**Comité d'experts du transport des marchandises dangereuses
et du Système général harmonisé de classification
et d'étiquetage des produits chimiques****Sous-Comité d'experts du transport des marchandises dangereuses****Quarante-cinquième session**

Transport de gaz: divers**Instructions d'emballage P200 et P206
pour les rubriques collectives****Communication de l'expert de l'Allemagne¹****Introduction**

Figure 1
Représentation schématique de l'expansion volumétrique aux fins du calcul de la pression interne d'un récipient à pression contenant une phase liquide et du gaz comprimé

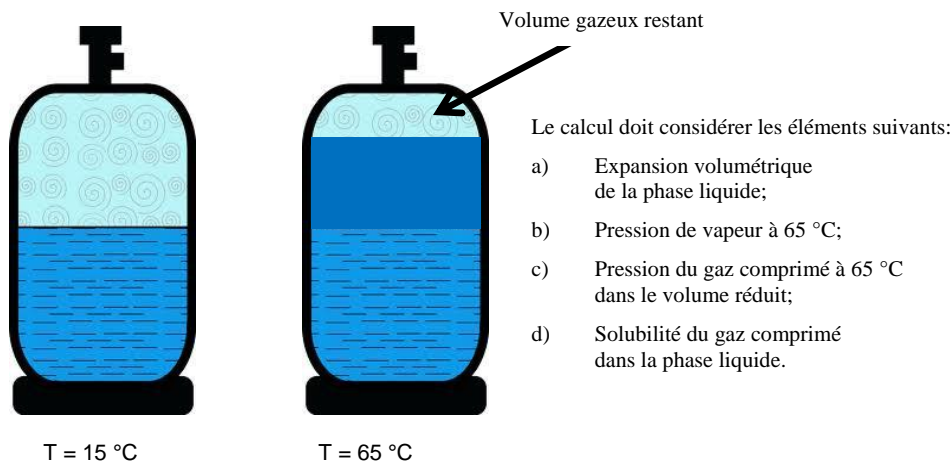
4. Pour les cas où la phase liquide d'un fluide est additionnée d'un gaz comprimé, les instructions d'emballage précitées ne donnent aucune indication sur la manière de calculer le taux de remplissage et la pression d'épreuve. Dans de tels cas, les deux composants – à savoir la phase liquide et le gaz comprimé – doivent être pris en compte dans le calcul de la pression interne du récipient à pression comme l'illustre la figure 1 :

5. Si seul le gaz comprimé est pris en compte conformément à l'alinéa *a* du paragraphe 3 de l'instruction d'emballage P200, les pressions calculées sont trop faibles et inacceptables du point de vue de la sécurité. Si seule la pression de vapeur du composant liquéfié à 65 °C est prise en compte conformément à l'alinéa *c* du paragraphe 3 de l'instruction d'emballage P200 ou au paragraphe 3 de l'instruction d'emballage P206, les pressions calculées sont également trop faibles et inacceptables du point de vue de la sécurité.

«e) Pour les gaz liquéfiés additionnés d'un gaz comprimé, les deux composants – à savoir la phase liquide et le gaz comprimé – doivent être pris en considération pour le calcul de la pression interne dans le récipient à pression.

Lorsqu'ils sont remplis, la pression intérieure à 65 °C ne doit pas dépasser la pression d'épreuve des récipients à pression. Il faut tenir compte de la pression de vapeur et de l'expansion volumétrique de toutes les matières dans les récipients à pression. Lorsqu'on ne dispose pas de données expérimentales, il convient de procéder aux calculs suivants:
